## RESOLUCIÓN N°

### POR MEDIO DE LA CUAL SE OTORGA UN PERMISO DE VERTIMIENTOS Y SE ADOPTAN OTRAS DETERMINACIONES

Que técnicos de la Corporación procedieron a evaluar la información presentada, generándose el Informe Técnico N° **IT-01179-2025** del 22 de febrero de 2025, dentro del cual se formularon las siguientes observaciones y conclusiones las cuales son parte integral del presente acto:

**Imagen 4.** Diagrama general de instalaciones sépticas en las Parcelaciones  
Fuente: Archivo de la Parcelación

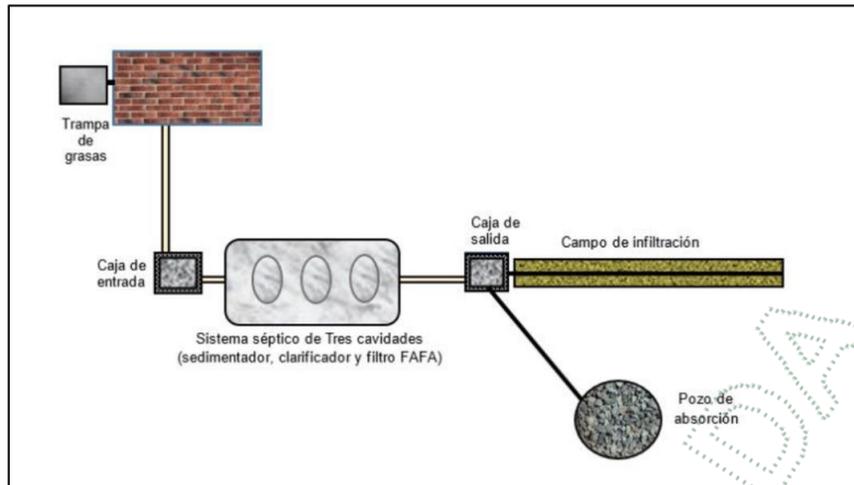
Cada una de las parcelas construidas cuenta con un STARD compuesto por: trampa de grasas, tanque séptico y filtro anaerobio de flujo ascendente-FAFA, y para las viviendas proyectadas se plantea prototipo de STARD compuesto por: de trampas de grasas de 120L, tanque en PRFV de tres cavidades de 2500L con FAFA con biopack. Todos los sistemas descargan al suelo mediante campo de infiltración, pozo de absorción o su combinación.

- Inventario de cuarenta y cinco (45) prototipos de STARD
- Memorias de cálculo de cada uno de los cuarenta y cinco (45) prototipos
- Registro fotográfico de los STARD
- Planos de los cincuenta y un (51) STARD existentes.
